Risque

Nº de documento : SUPAIR_2018/07_002

ASUNTO: el contenedor del paracaídas de emergencia podría desprenderse de la base del airbag.

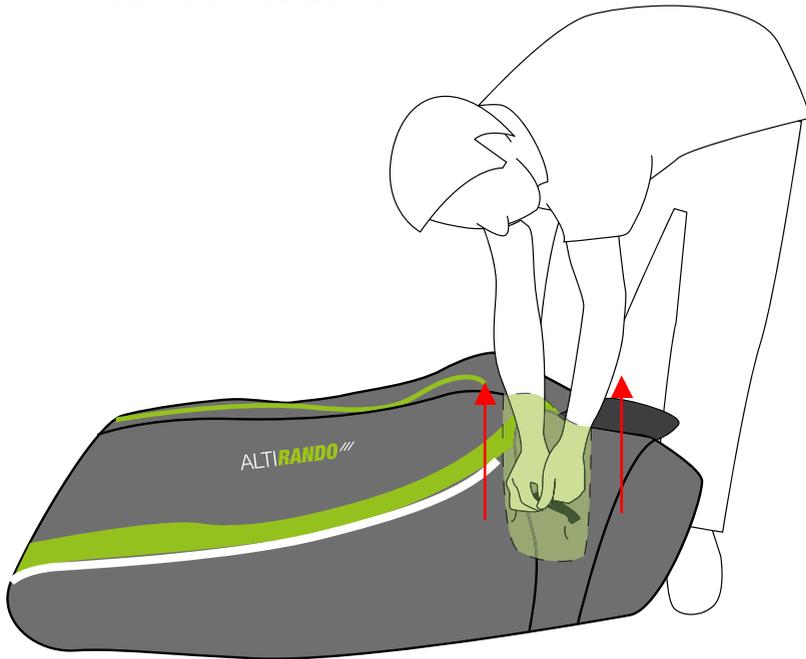
Para prevenir problemas, recomendamos a los pilotos que hayan volado sin paracaídas, o cuya silla haya impactado contra el suelo tras haber tenido que lanzar el paracaídas, que realicen la siguiente comprobación:

Abre el contenedor, extrae el paracaídas y tira del fondo del contenedor hacia afuera.

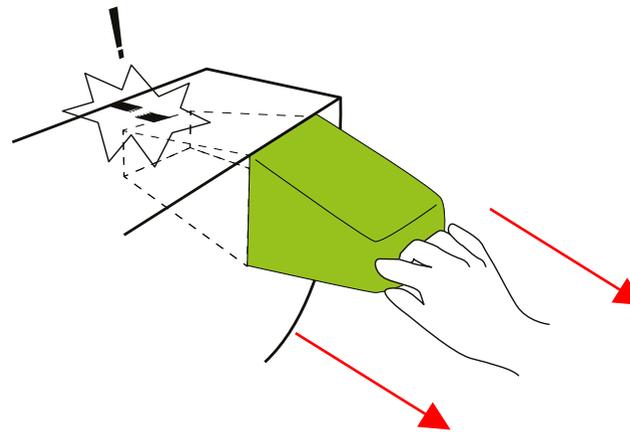
Primera posibilidad
Si el contenedor se da la vuelta y asoma (como si fuera un calcetín que se da la vuelta), necesitas enviarnos la silla para que la reparemos.

Segunda posibilidad:
Si la silla continúa conectada al contenedor por la base del airbag, entonces no hay problema y puedes instalar tu paracaídas, hacer una prueba colgándote en un pórtico con la silla puesta y cierra el contenedor siguiendo el procedimiento normal. ¡Buen vuelo!
